CONCEPTO TÉCNICO No CT - 5014
Revisión de Estudio Particular de Respuesta Local de Amplificación de Ondas Sísmicas Artículo 7 - Decreto 193 de 2006

ENTIDAD SOLICITANTE:	Dr. Juan Reinaldo Suárez Medina – Curaduría Urbana No. 1
PROYECTO:	**EDIFICIO CARRERA 9 No. 152 - 23**
LOCALIDAD:	1 Usaquén
UPZ:	13 Los Cedros
BARRIO:	Caobos Salazar
CHIP	AAA0114TUDE
DIRECCIÓN:	AK 9 No 152A – 23 o Calle 152 No. 9-28
TIPO DE RIESGO:	Sísmico
EJECUTOR:	Espinosa y Restrepo Ltda.
FECHA DE EMISIÓN:	Octubre 24 de 2007

El presente concepto técnico corresponde a la **primera revisión** realizada por la Dirección de Prevención y Atención de Emergencias, del informe *"Estudio de Microzonificación sísmica del edificio a construirse en la Carrera 9 No.152-23 de Bogotá"* elaborado por el Ing. Carlos Restrepo, a construirse en la Avenida Carrera 9ª No.152A-23 o Calle 152 No.9-28 de Bogotá. El cual fue radicado el 03 de Octubre de 2007 mediante oficio ER-13311, por el Dr. Juan Reinaldo Suárez Medina de la Curaduría Urbana No.1, como estudio sísmico local en cumplimiento a lo estipulado en el Decreto 193 de 2006.

Figura 1. Localización del Proyecto Edificio Calle 152 No.9-28 o AK 9 No. 152A - 23.

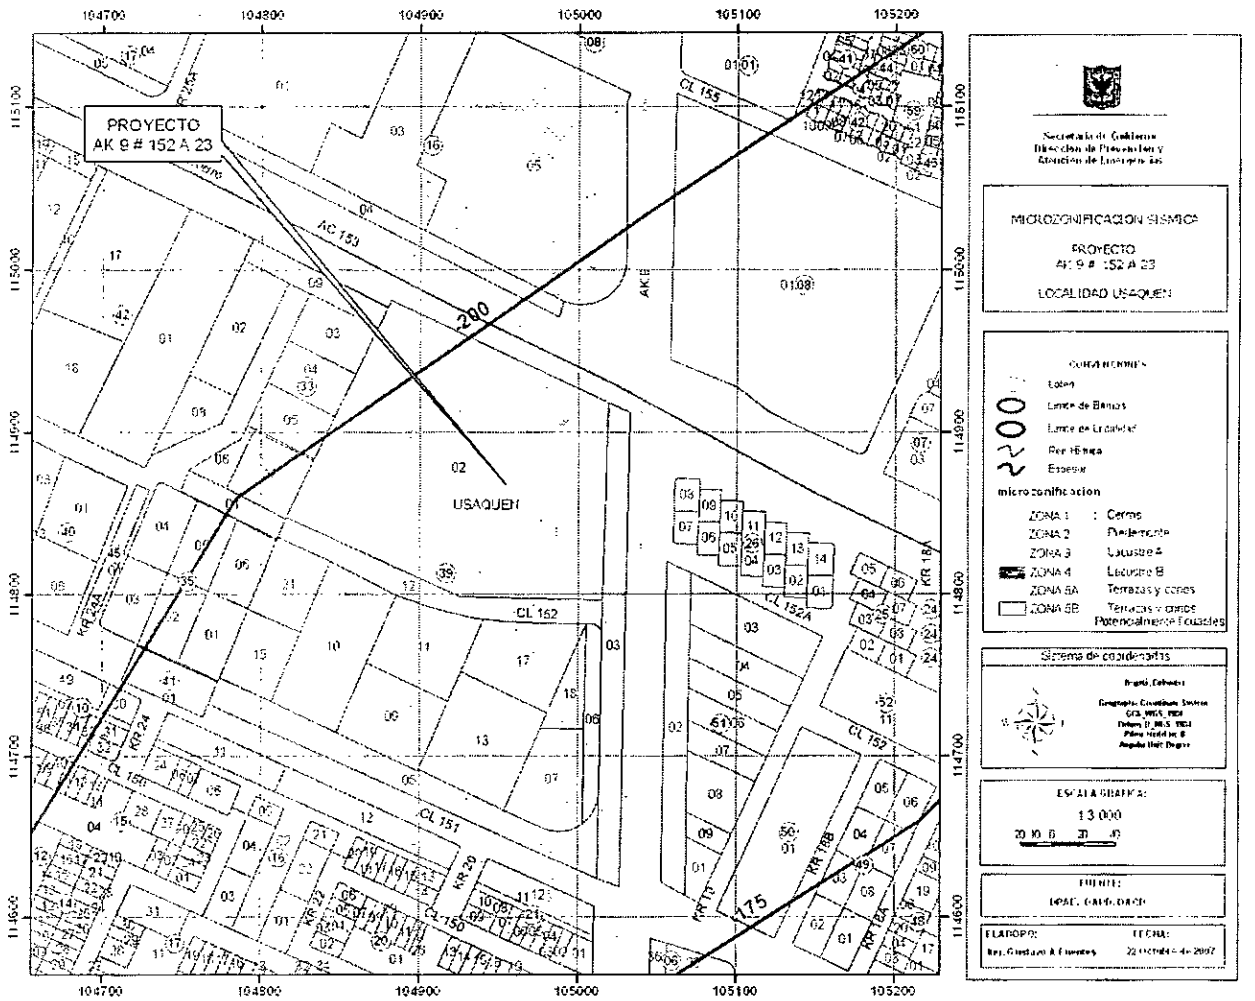
En el numeral 1 del informe presentado por el consultor, se indica que el sitio del proyecto se encuentra localizado en la Zonas 3 -Lacustre A-, de acuerdo con el Decreto 193 de 2006, la cual es consistente con la localización presentada en la Figura 1 del presente concepto.

El estudio CUMPLE con este requerimiento.

Figura 2. Espectro de diseño recomendado del proyecto Calle 152 No.9-28 o AK 9 No. 152A - 23

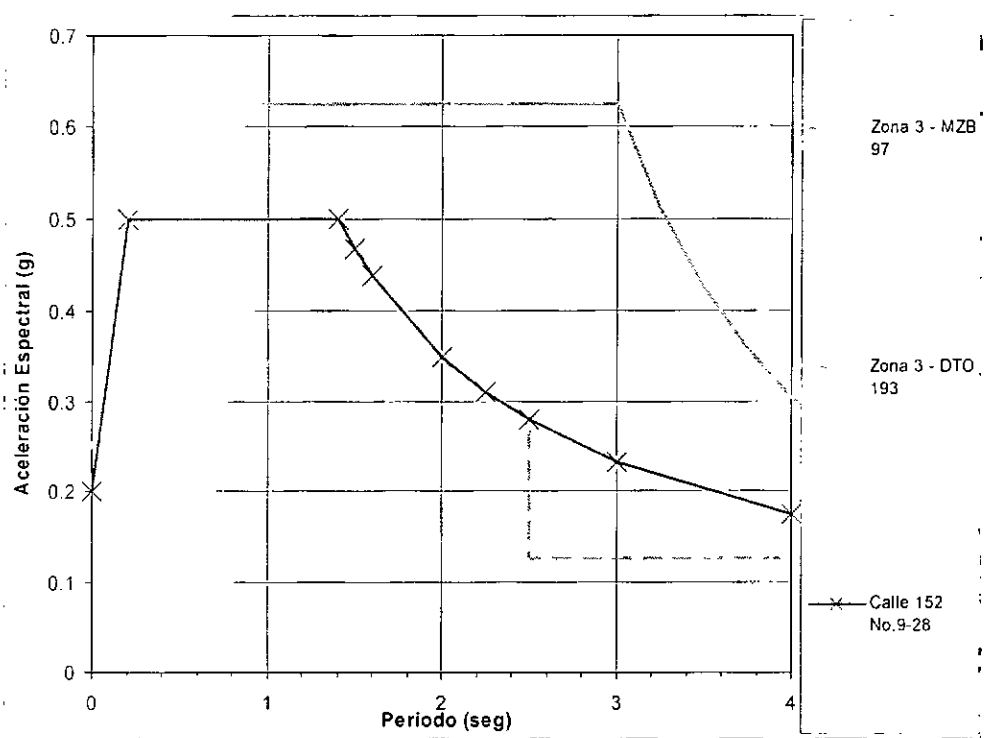
Con base en los resultados de la modelación el consultor recomienda utilizar como espectro de diseño el mostrado en las Figuras 55 y 56 del informe, el cual se presenta en la Figura 2 del presente concepto.

El espectro propuesto inicia con una Sa de 0.20 g, luego asciende hasta 0.5 g en 0.2 segundos, continuando con este valor hasta los 1.4 segundos donde toma los valores de espectro mínimo de la Zona 3 dados en el decreto 193 de 2006.

El estudio CUMPLE con este requerimiento.
